Dr.271.3.2020

ODPOWIEDŹ NA PYTANIA

W związku ze złożonym zapytaniem do Specyfikacji Istotnych Warunków Zamówienia na realizację zamówienia pn.: „**Przebudowa mostu na potoku Sowina (Lublica) w miejscowości Widacz , w ciągu drogi gminnej Nr 112161 R, w km 0+072**”, Zamawiający, pomimo określenia w SIWZ pisemnego sposobu porozumiewania się udziela poniżej odpowiedzi na zadane pytania, przesłane w dniu 18.09.2020 r. drogą e – mailową:

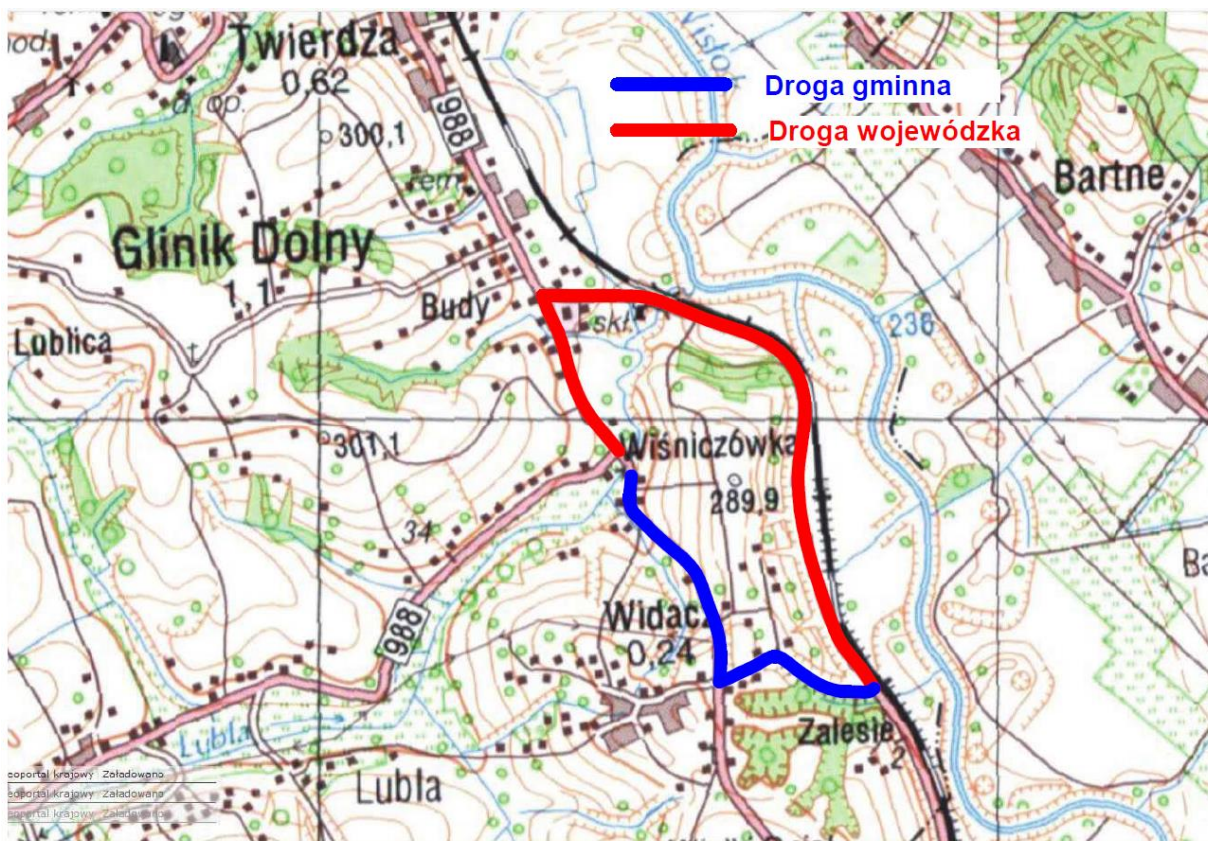
Z informacji przetargowych wynika, że roboty mają być prowadzone przy zamkniętej drodze a na czas przebudowy mostu ruch samochodowy będzie skierowany na objazd. Czy Zamawiający posiada wiedzę jakimi drogami będzie wyznaczony objazd - czy będzie zachodziła konieczność skierowania ruchu drogą wojewódzką? Prosimy o wskazanie trasy objazdu. Po czyjej stronie będzie wykonanie i uzgodnienie projektu tymczasowej organizacji ruchu?

Zgodnie z zapisem STWIORB DM-00-00-00 pkt 1.5.2.2 „Zakres Dokumentacji Projektowej, która Wykonawca opracuje w ramach Ceny Kontraktowej” projekt tymczasowej organizacji ruchu na czas budowy ma opracować Wykonawca. Wszystkie koszty związane z przygotowaniem, uzgodnieniem i zatwierdzeniem dokumentacji Wykonawca winien uwzględnić w Cenie Kontraktowej i nie będą podlegały odrębnej zapłacie. Trasę objazdu Zamawiający proponuje drogami jak na poniższym szkicu.
